Keuringsverslag van een elektrische laagspanning- en zeer lage spanningsinstallatie

NIET CONFORM

Plaats van het onderzoek		Eigenaar	
Straatnaam	Zeelaan	Naam	Via immo
Huisnummer	203	Straatnaam	Zeelaan
Busnummer	03.04	Huisnummer	203
Postcode	8670	Busnummer	03.04
Gemeente	Koksijde	Postcode	8670
Land	België	Gemeente	Koksijde
		Land	België
		Installateur	
		Naam	-
		BTW nr.	-
		Telefoonnummer	-
		E-mail	-

Aard onderzoek:	Controlebezoek van een huishoudelijke installatie volgens (KB 08/09/2019) - AREI Boek 1- 6.5. en 8.2.2. en 4.2.4.3.		
Netbeheerder: FLUVIUS	Spanning: 3N400V	Meter / bord verbinding: 10 mm²	Max beveiliging: : 35 A

Afbeelding schakel- en verdeelbord:

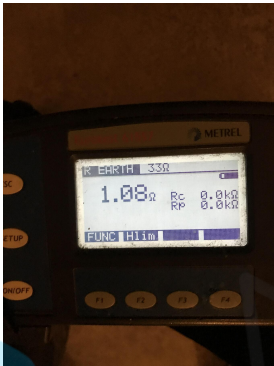
- I5.01 Het verdeelbord is niet makkelijk toegankelijk. (Boek 1 Onderafdeling 5.3.5.1.C.)
- I5.10 Niet gebruikte invoeringen van het verdeelbord zijn niet correct of onvoldoende afgedicht. (Boek 1 Afdeling 5.1.4. en 4.2.2.3.)

- I5.13 De nominale spanning dient duidelijk vermeld te worden op een oordeelkundig gekozen plaats. (Boek 1 Onderafdeling 3.1.3.3.)
- I5.15 De toegankelijkheid van het schakelbord is te verbeteren. (Boek 1 Onderafdeling 5.3.5.1.C.)

- I6.05 De algemene differentieelschakelaar dient aan het begin van de installatie geplaatst te worden (onmiddellijk na kWh teller), dit om de bescherming tegen onrechtstreekse aanraking te verzekeren bij gebruik van leidingen van klasse I (XFVB, VFVB, EXAVB, ...). (Boek 1 Onderafdeling 5.3.5.3.)

- I7.01 De nominale stroomsterkte van de beveiliging dient aangepast te worden aan de toelaatbare stroomsterkte van de stroomafwaarts geïnstalleerde leiding en/of gebruiker. (Boek 1 Afdeling 4.4.1.)

- De verdeelborden zijn volledig dicht geschilderd.
- Kelder

17.02 De smeltveiligheidshouders of houders van automatische schakelaars dienen voorzien te worden van kalibreerelementen. (Boek 1 Onderafdeling 5.3.5.5.A.)

17.07 Zekeringen en automaten ter bescherming van éénzelfde stroombaan moeten dezelfde nominale stroomsterkte hebben. (Boek 1 Onderafdeling 4.4.1.5.)
